土 研 資 料 第1978号

山田川流路工水理模型実験報告書

建 設 省 土 木 研 究 所

本報告書は、昭和57年度に建設省土木研究所が、建設省近畿地方建設局六甲砂防工事事務所の依頼により、水理模型実験から山田川に計画された流路工の計画諸元についてまとめたものである。

図-20 水位・河床高縦断面図（前庭保護工の検討）

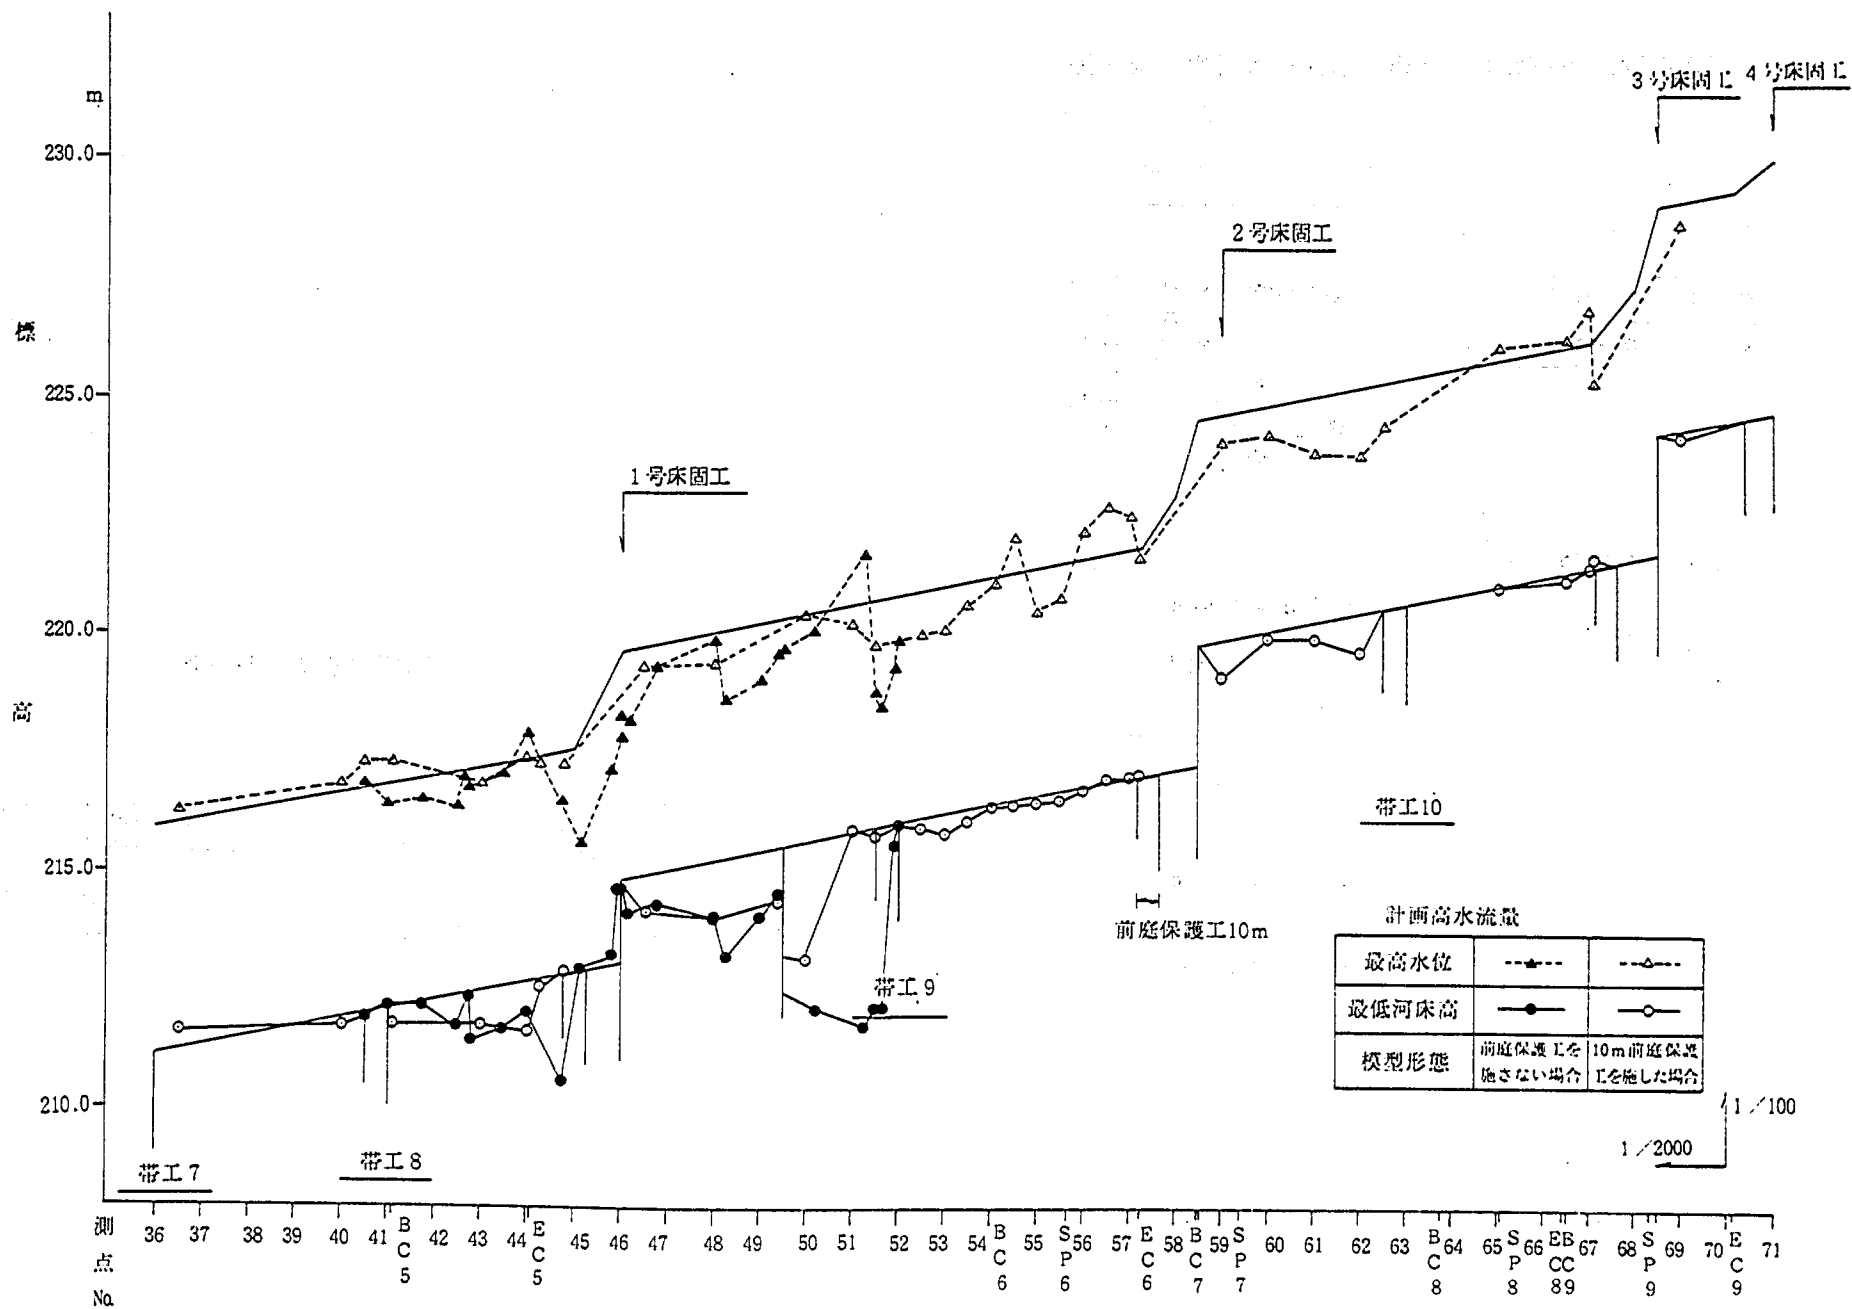
床固工及び帯工の前庭部に長さ10 mの護床工を施工すると、床固工及び帯工の前庭部の局所洗堀深は半減できる、この様子を図-20に示した。図-20で護床工を設けない場合に、9号帯工の下流では、最大5.8 mの洗堀が生じているのに対して、長さ10 mの護床工を設置すると、最大洗堀深は2.5 mまで低減される。図-20より、1号床固工の下流においても護床工を施工すると、洗堀深が低減されることがわかる。

図-21 側壁の形状

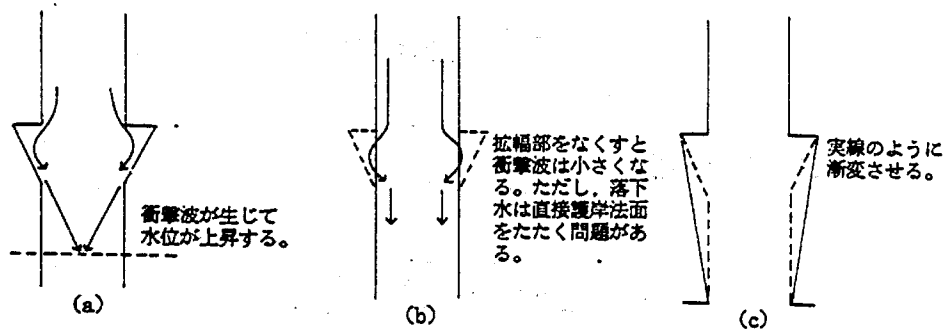
計画案における床固工直下の護岸の形状(図-21㉔)にすると、床固工の下流で衝撃波が生じて、水位を上昇させる。(写真-20)

衝撃波を低減させ水位を低減させるためには、図-21㉕のように、急拡部を設けず直線とすることが望ましい。(写真-21) 図-21㉕の形状にすると、図-22に示すように水位は低下するが、落水水が直線法面をたたく問題がある。そこで、図-21㉖のように、法線を可能な範囲で漸変させる形状がよいことになる。

图 - 23(1) 水位·河床高縦断図 CASE - 9 (計画高水流量)

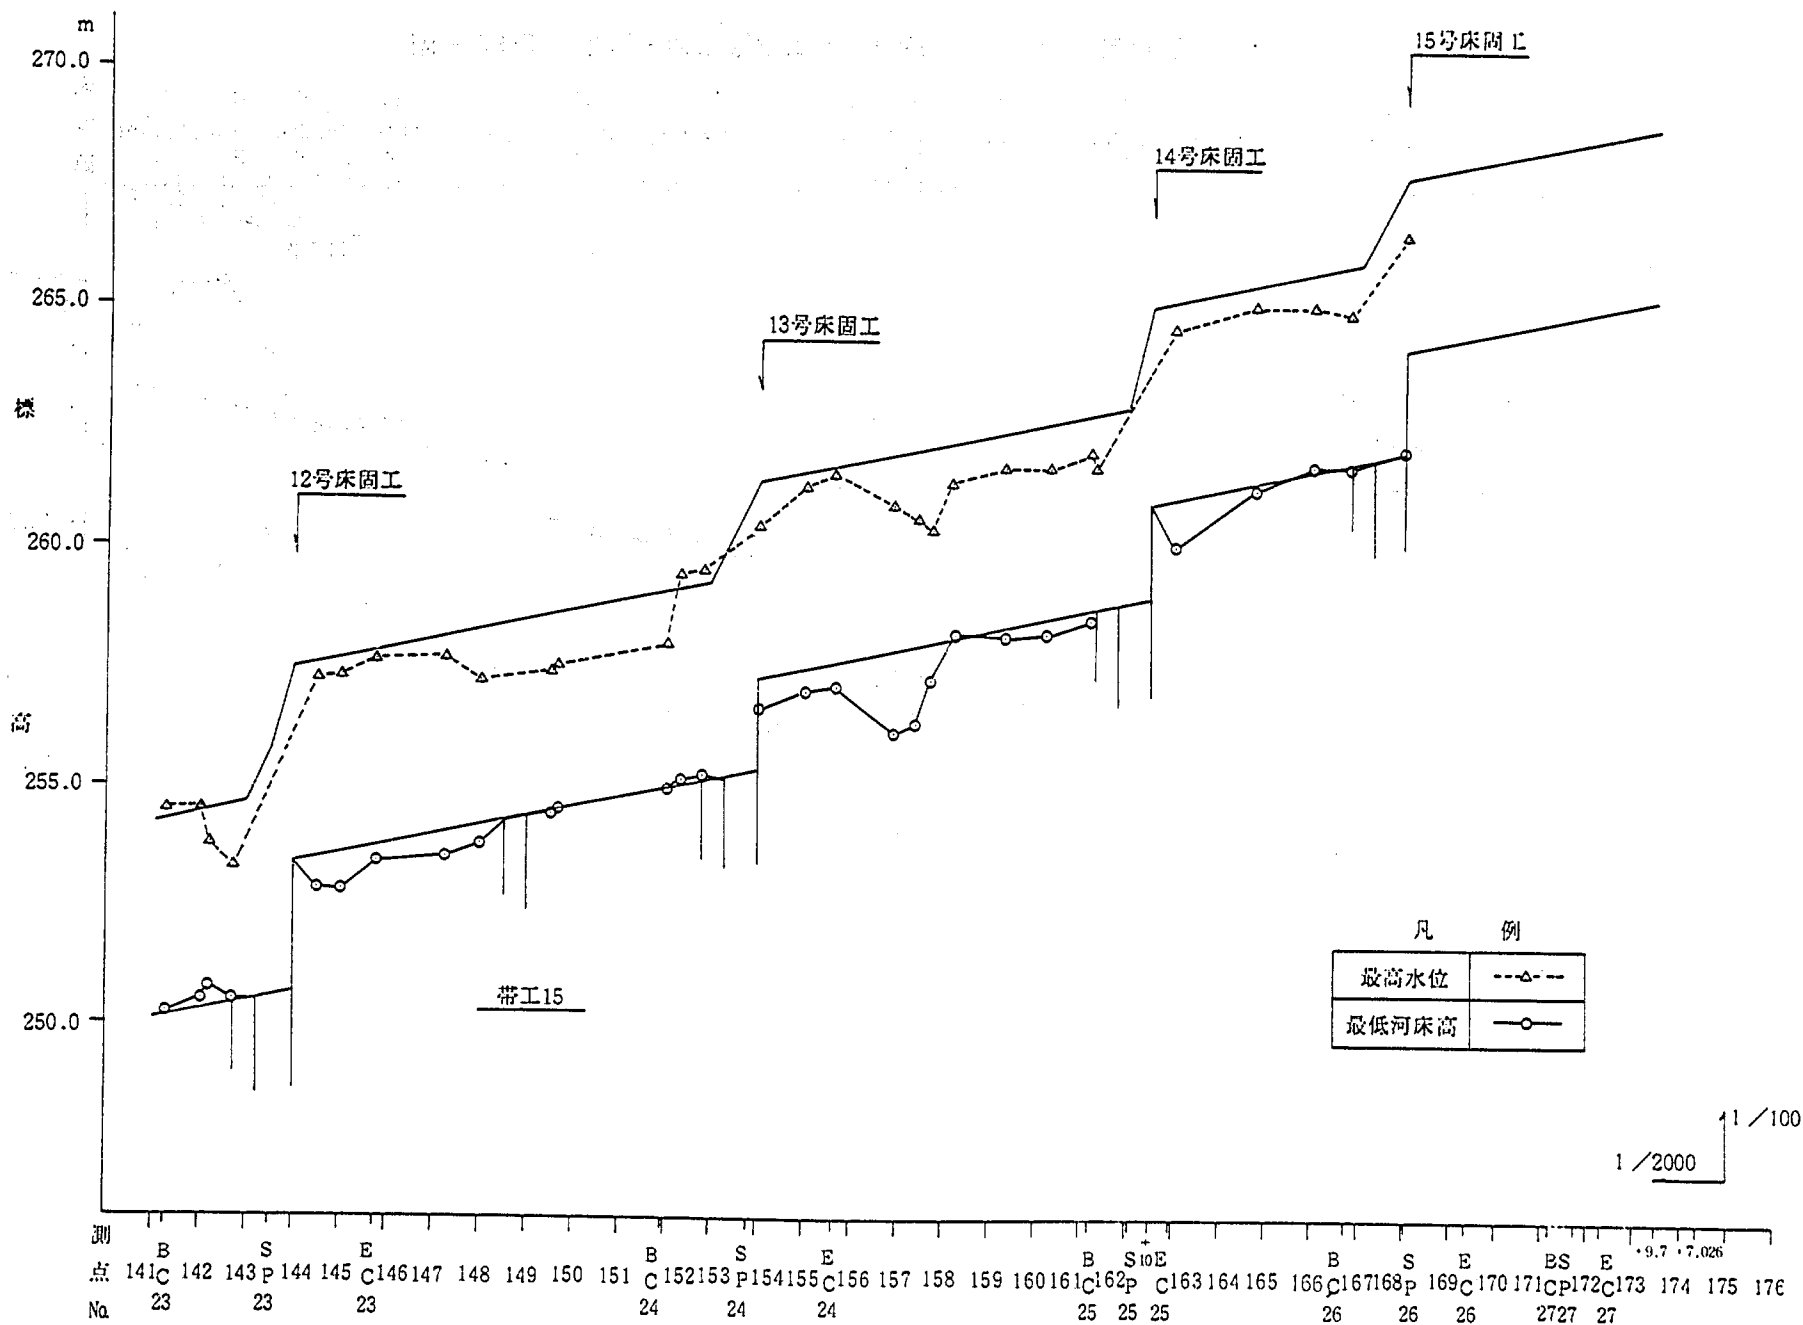
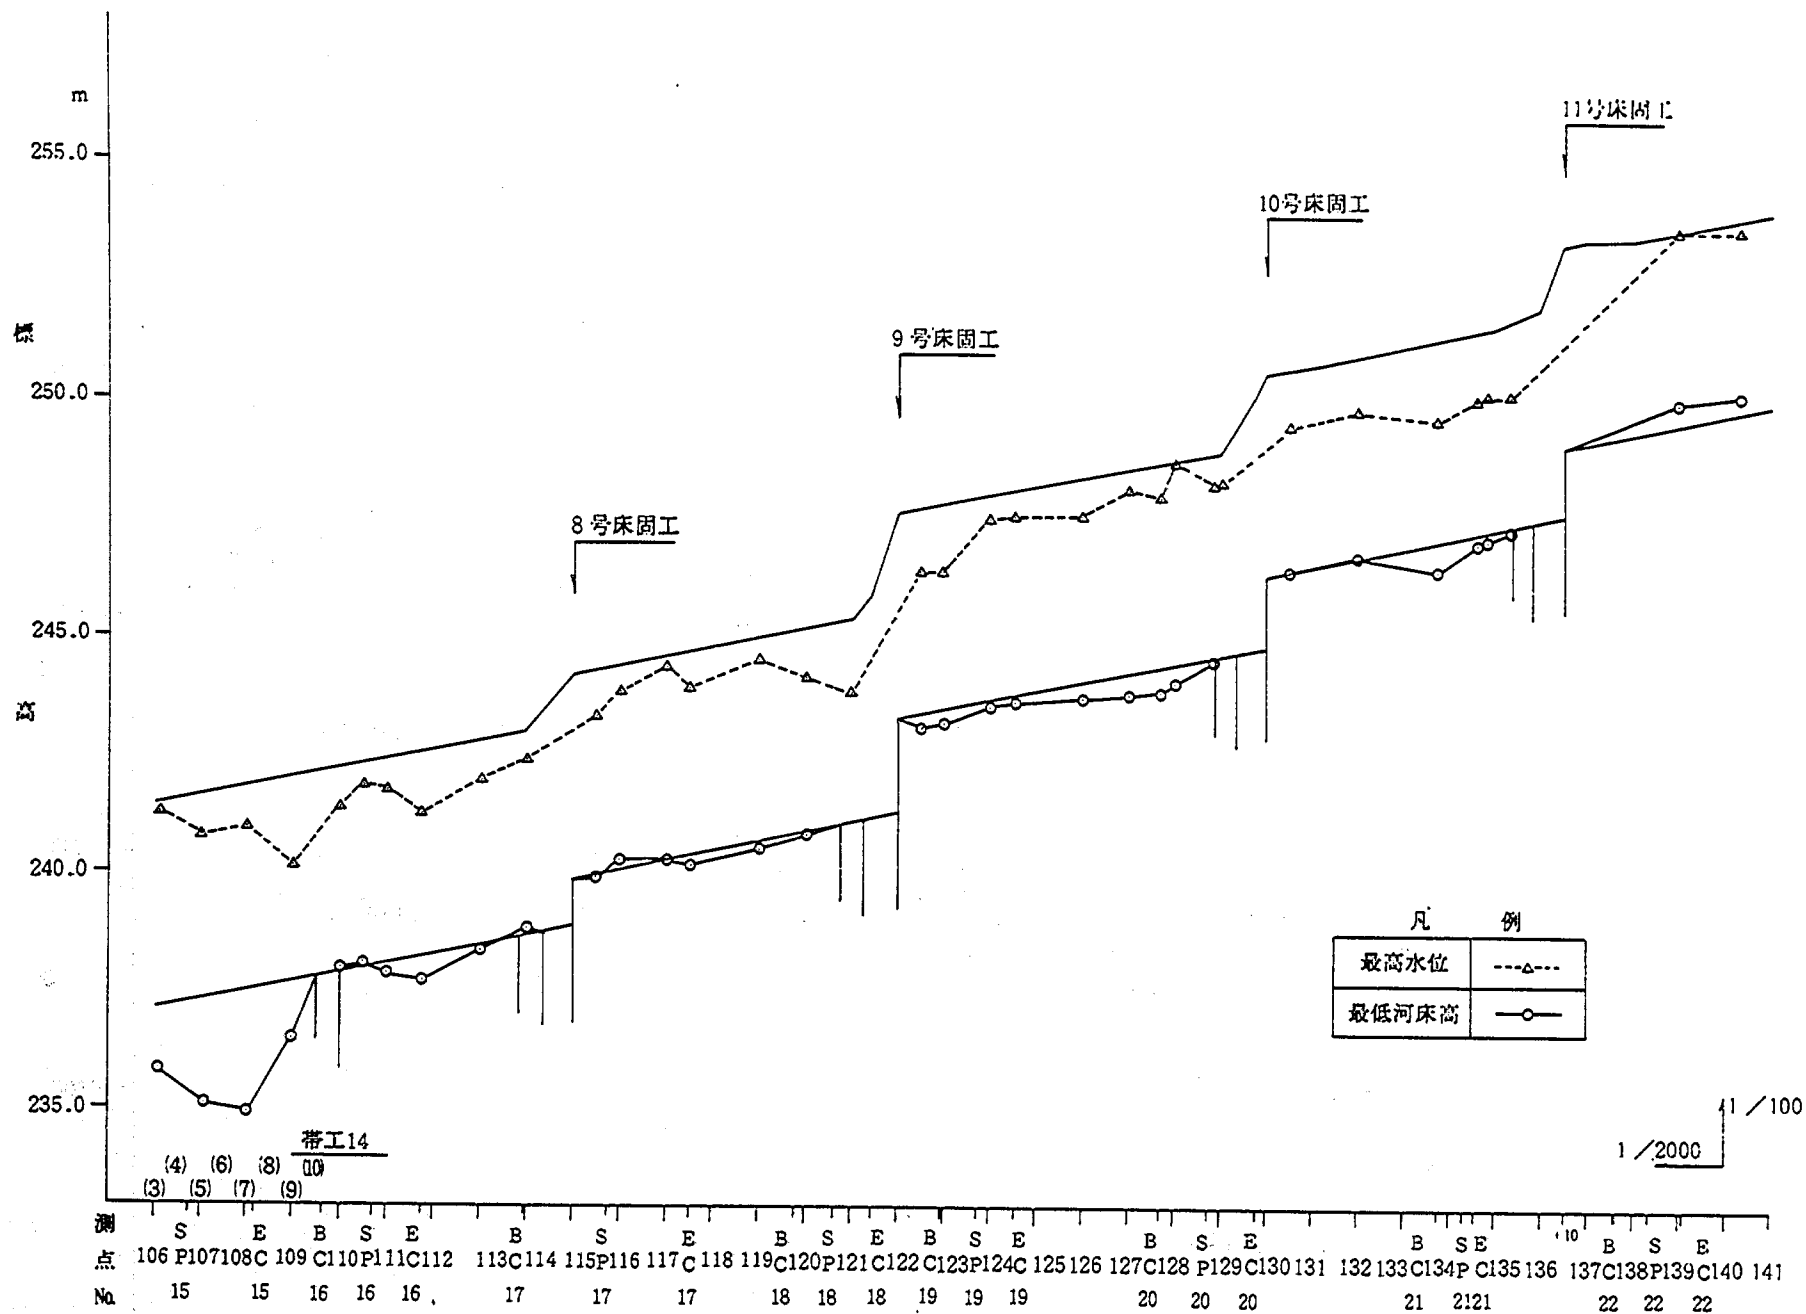
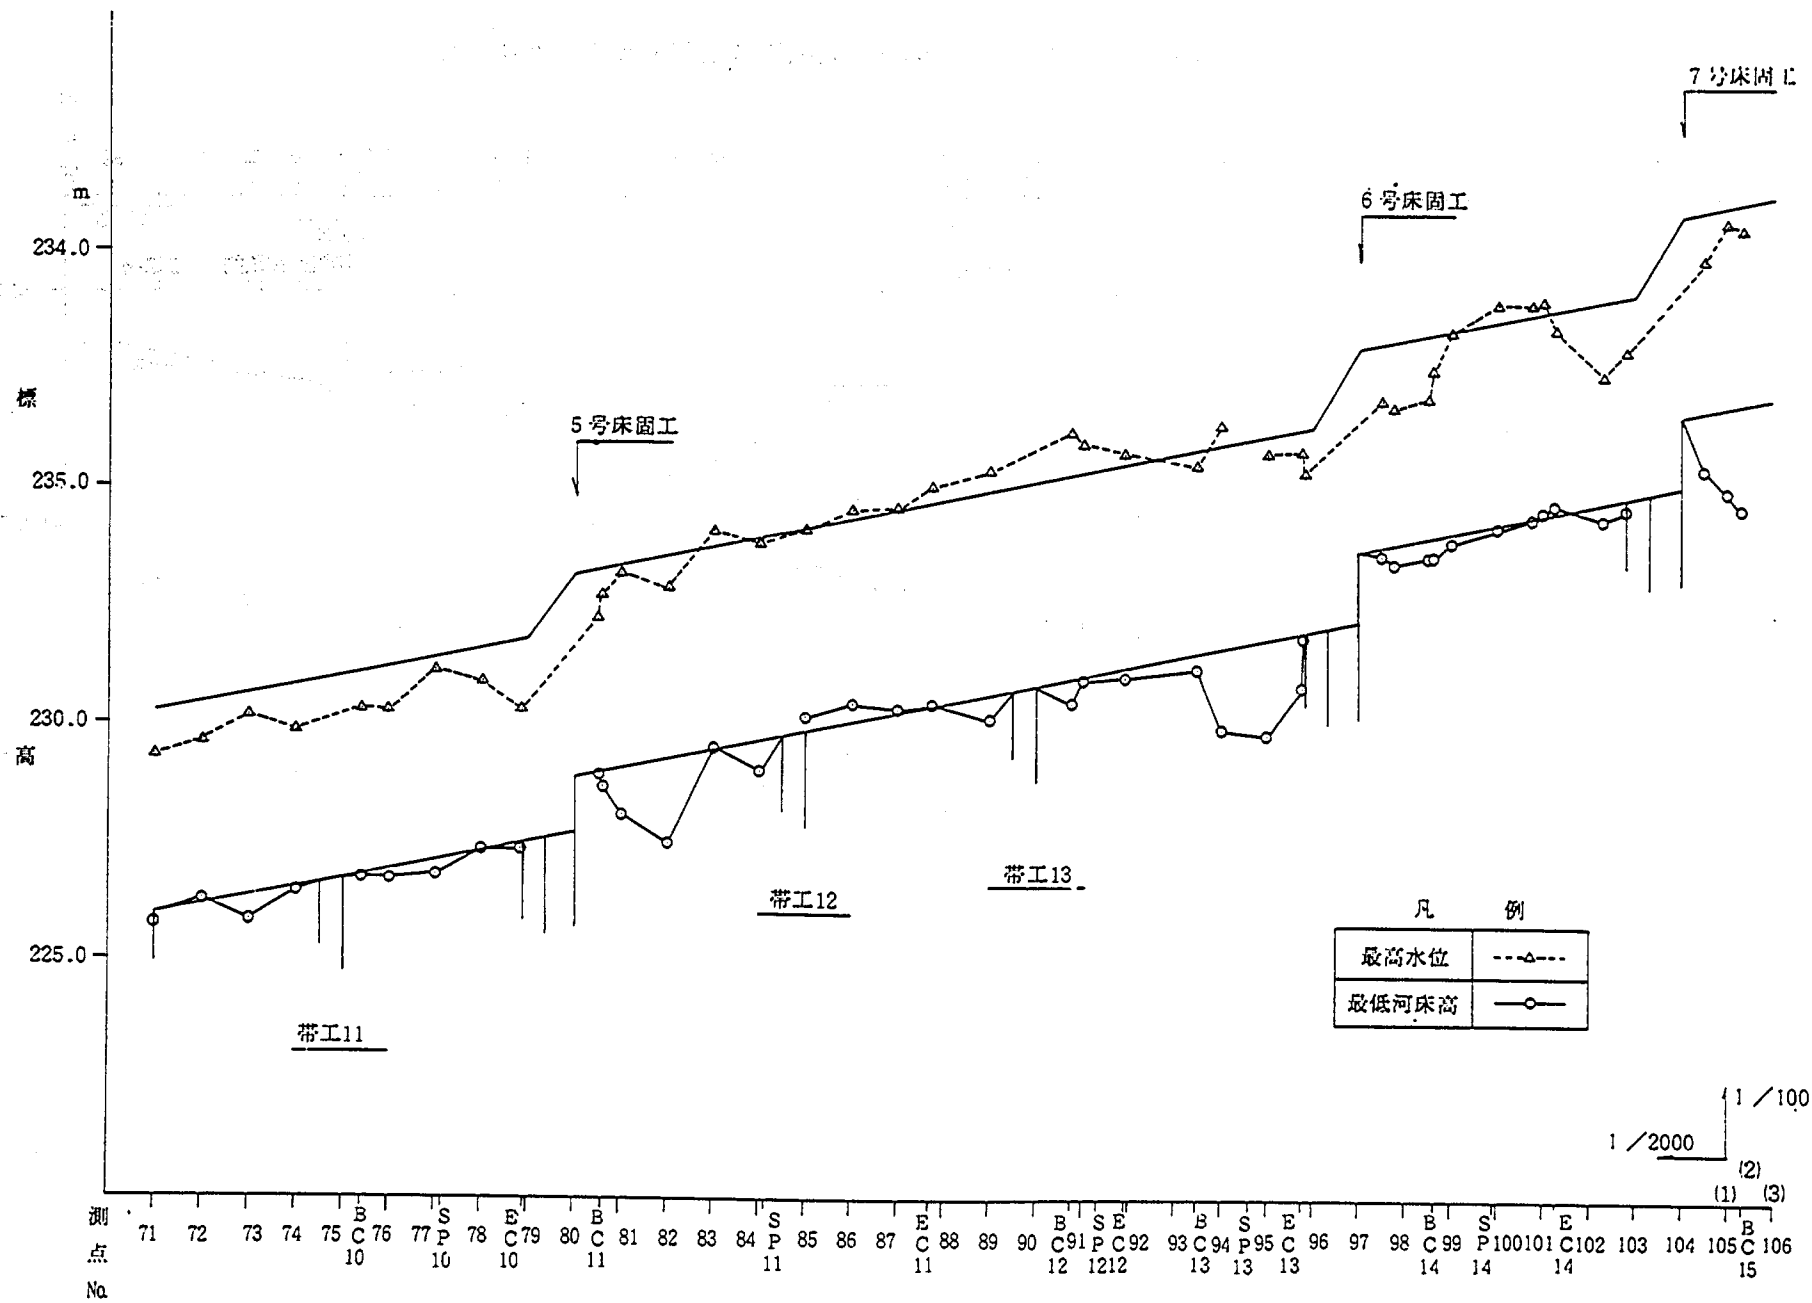
移動床を固定したり、横工に前庭保護工を施工しても、やはり彎曲部の外彎側で水位が上昇して護岸高が不足するので、嵩上げを必要とする区間が存在する。(写真-22)

図-23と図-24より1 m以上の嵩上げを行うことが望ましい区間を列挙すると次のとおりである。

- ① EC 1 ~ Na19区間で1 m

- ② B.C 3 ~ E.C 4 の区間で 2 m
- ③ E.C 4 ~ E.C 5 の区間で 1 m
- ④ B.C 6 ~ E.C 6 の区間で 1 m
- ⑤ E.C 11 ~ E.C 12 の区間で 1 m
- ⑥ B.C 14 ~ E.C 14 の区間で 1 m
